Komise Rady hl. m. Prahy pro změny územního plánu hl. m. Prahy

Zápis z 22. jednání Komise Rady hl. m. Prahy pro změny územního plánu hl. m. Prahy

Datum: 6. února 2017
Čas: 16:05 – 18:35
Místo: Nová radnice, Mariánské náměstí 2, místnost 349

1) Návrh zadání změn vlny 01 úprav ÚP SÚ hl. m. Prahy

Z 2590 / 00

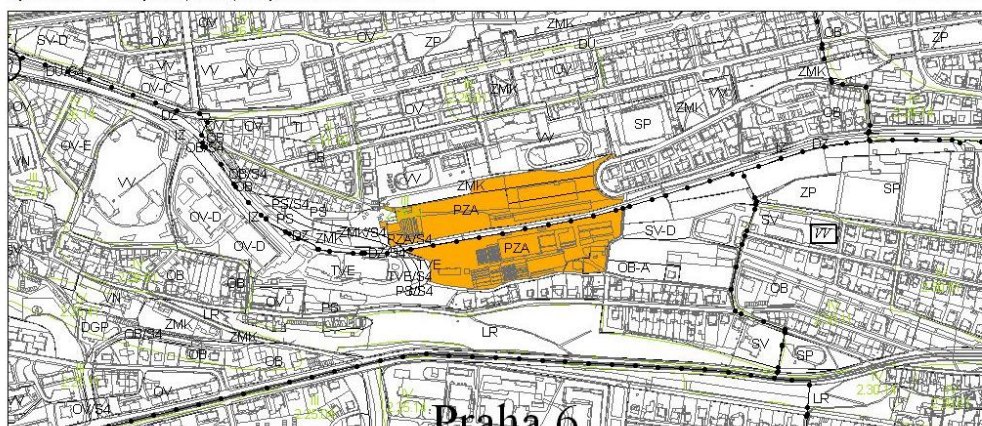
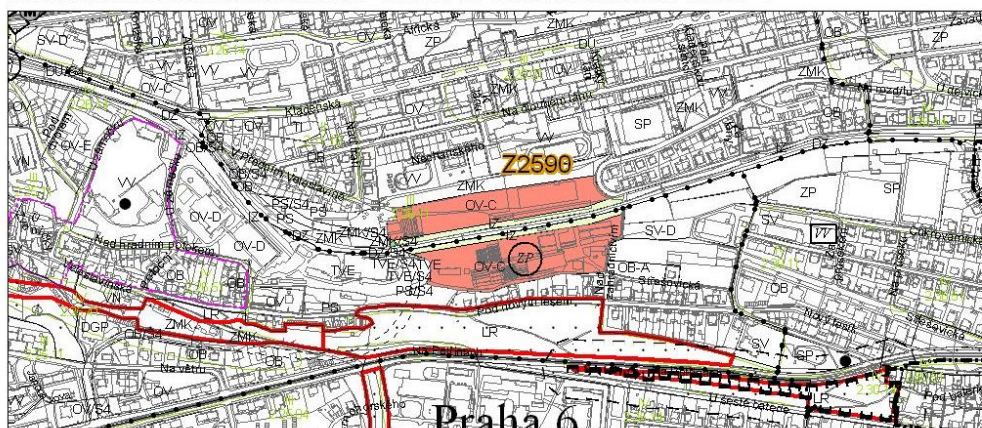
22. 9. 2016 byla změna Z 2590/00 zrušena novým rozsudkem MS v Praze č.j. 6A 99/2015 – 183, toto rozhodnutí nabylo právní moci dne 24.10.2016, ze stejných důvodů, které byly shledány v původním řízení v roce 2015.

27. 10. 2016 byla podána kasační stížnost proti novému rozsudku MS. NSS dosud nerozhodl.

Návrh změny vlny 07 (2.část) ÚP SÚ hl.m. Prahy – Z 1736/07

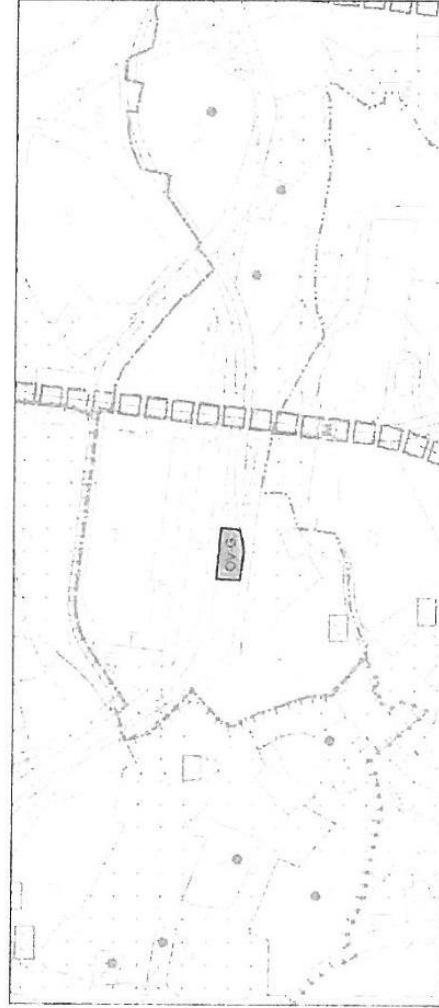
Číslo změny	Městská část	Lokalita	Předmět změny	Stav	Výměry změnou navrhovaných ploch v m ²	Vyjádření pořizovatele	Doplněk návrhu
1736	Praha 2	Nusle 1180, 1181 – část, 3060	rekonstrukce a dostavba stáv. objektu pro hotelové služby a ateliery, obnova sochařské zahrady s přístupem veřejnosti	ZMK	OV – 3 436	Návrh změny byl projednán. Zásadní připomínku MČ uplatňuje MČ P-2 (důvod: nesouhlasí s rozšířením změny na parc.č. 3060). Změnu lze vydat. VURM se změnou souhlasí. KUP změnu doporučuje. RHMP souhlasí.
